# 改善箇所説明図

不適合発生箇所

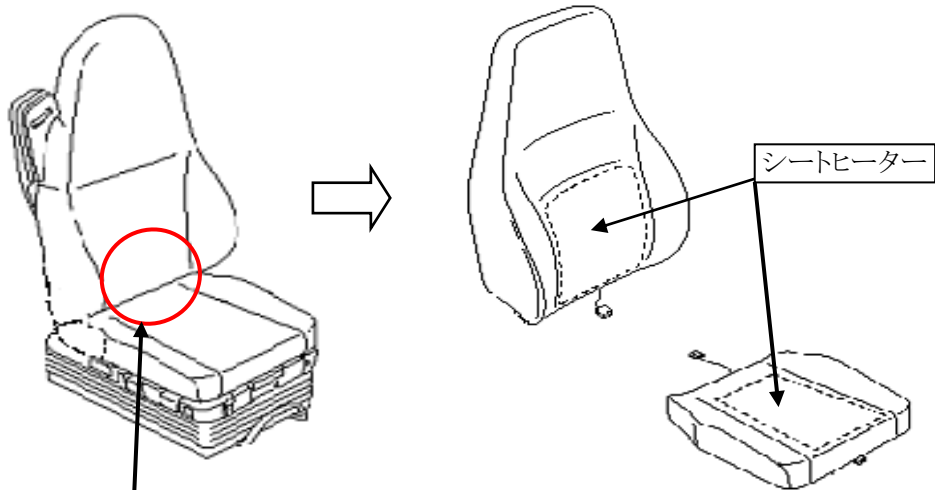
運転席シートヒーターにおいて、電線の配索が不適切なため、電線どうしが接触する  
場合がある。そのため、そのままの状態で使用を続けると、当該電線がショートし、  
最悪の場合、シートクッションの一部が焦げるおそれがある。

全車両、当該シートヒーターを対策品と交換する。

識別：シート右側後端下部に白色ペイントを塗布する。
